*RAPPORT
DE L'INSPECTION GÉNÉRALE
DE L'ENVIRONNEMENT*

IGE/05/050

19 janvier 2006

**EXPERTISE DES PROJETS D'ACTION DE PRÉVENTION
DES INONDATIONS SUR LE BASSIN DE L'AUDE**

Propositions pour le tracé des digues pour Les Garrigots

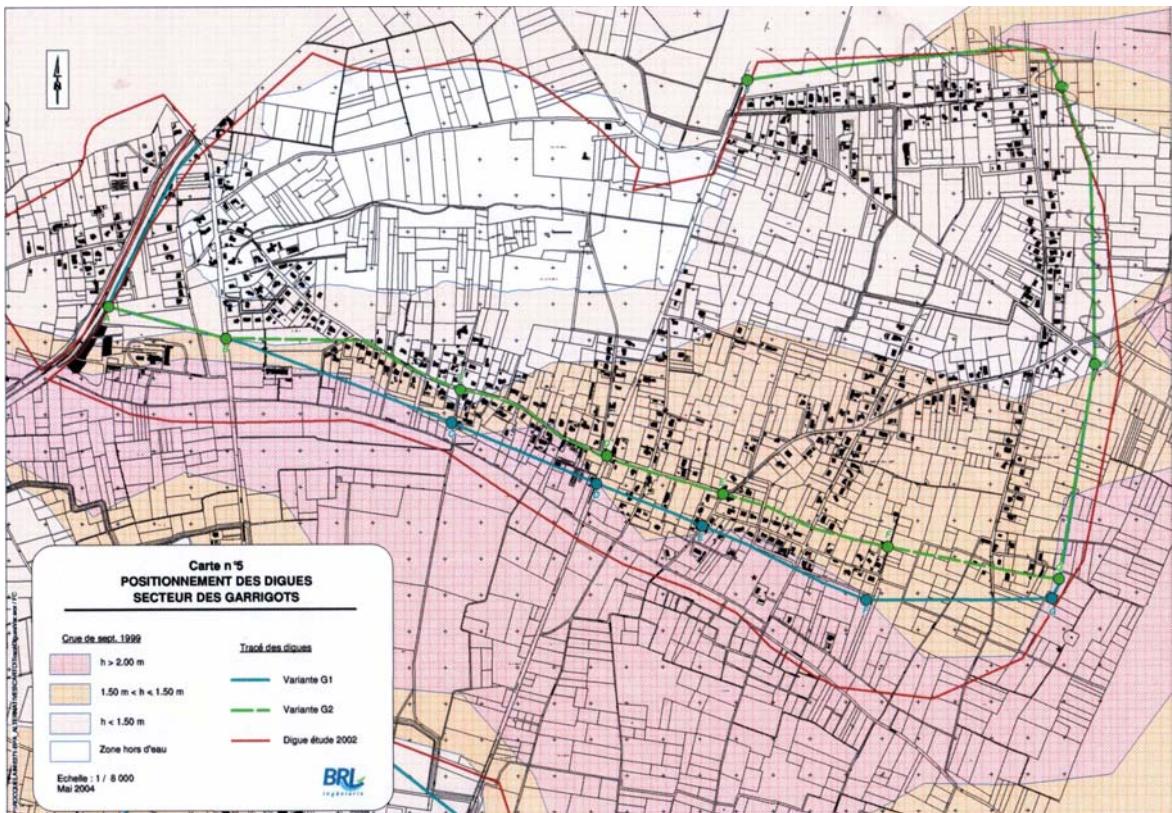
Faute de disposer de la totalité de ces informations, la mission ne peut se prononcer sur ce point économique, pourtant essentiel. Il convient toutefois de noter dès maintenant que pour les Garrigots la variante G1 protège beaucoup plus d'habitations que la variante G2, alors que G1 est à peine plus coûteuse en termes de digues à construire. Il serait donc impossible, au plan économique, de prévoir l'achat sur fonds publics de la totalité, ou même d'une partie notable, des habitations non protégées par la variante G2. Ce raisonnement conduira nécessairement le maître d'ouvrage, s'il met en place des digues, à privilégier la solution G1. Ce choix devrait renforcer le niveau d'exigence dans l'élaboration du plan communal de secours, le risque de submersion de ce tracé étant plus élevé selon les documents remis à la mission.³⁰

Propositions pour le tracé des digues pour le bourg de Cuxac d'Aude

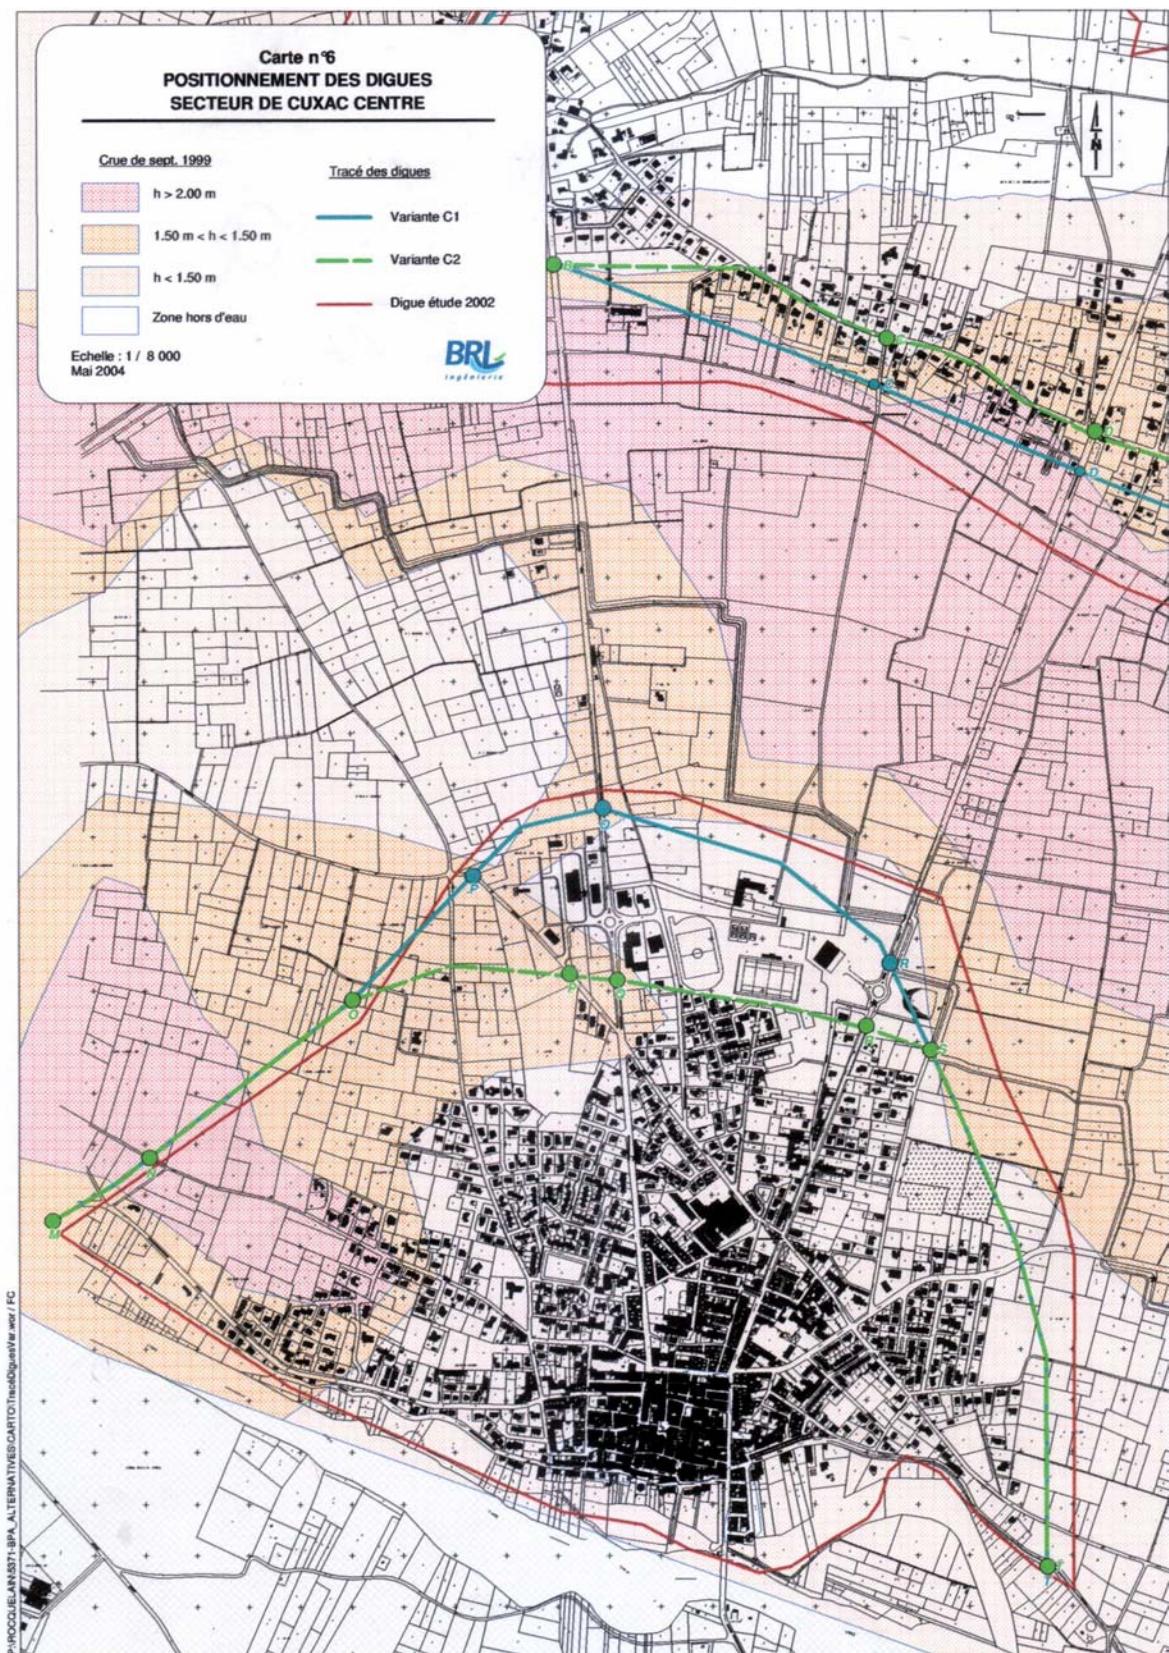
Un élément technique doit, selon la mission, guider le futur maître d'ouvrage dans le choix de ce tracé. En ce qui concerne le bourg de Cuxac-d'Aude tout d'abord, la variante dite C1, dont le tracé est très proche de celui envisagé en 2002, ne peut être retenue : elle réduirait trop fortement la largeur ménagée pour l'écoulement de la crue entre Cuxac-d'Aude (bourg) et Les Garrigots, entraînant une survitesse, une trop forte élévation du niveau des eaux et un accroissement des risques d'érosion en période de crue signalés par les experts (cf. annexe 3.2). Il reste en outre à vérifier si certaines des activités non protégées par la variante alternative C2 (terrain de sport) ne seraient compatibles avec les risques de crue, tout au moins partiellement : selon les documents remis à la mission, seules 2 habitations supplémentaires ne seraient protégées par la variante C2.
